Keuringsverslag van een elektrische laagspanning- en zeer lage spanningsinstallatie

NIET CONFORM

Datum keuring: 26/04/2023

Straatnaam Molenstraat
Huisnummer 48
Busnummer
Postcode 2640
Gemeente MORTSEL
Land België

Afbeelding schakel- en verdeelbord:

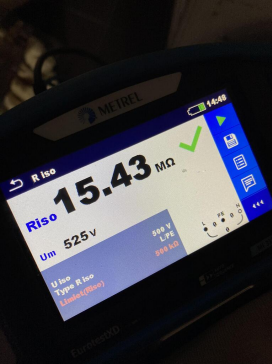
- I2.03 Eén of meerdere differentieelstroominrichtingen werken niet met testknop en/of stroominjectie. (Boek 1 Onderafdeling 6.5.7.2)
- I3.08 Een demonteerbaar aansluitstuk (aardingsonderbreker) dient aangebracht te worden in de aardgeleider teneinde de meting van de aardweerstand mogelijk te maken. (Boek 1 Onderafdeling 5.4.3.5.)

- I3.09 Een demonteerbaar aansluitstuk (aardingsonderbreker) moet steeds gemakkelijk bereikbaar zijn. (Boek 1 Onderafdeling 5.1.5.1. en 5.4.3.5.)
- I5.02 De aanduiding van de stroomkringen en/of apparatuur, aansluitklemmen, enz dient aangebracht of vervolledigd te worden. (Boek 1 Onderafdeling 3.1.3.1. en 3.1.3.3.A. en 5.1.6.1)

- I5.09 De genaakbare, naakte onder spanning staande delen zijn onvoldoende afgeschermd. (Boek 1 Afdeling 5.1.4. en 4.2.2.3.)
- I5.15 De toegankelijkheid van het schakelbord is te verbeteren. (Boek 1 Onderafdeling 5.3.5.1.C.)
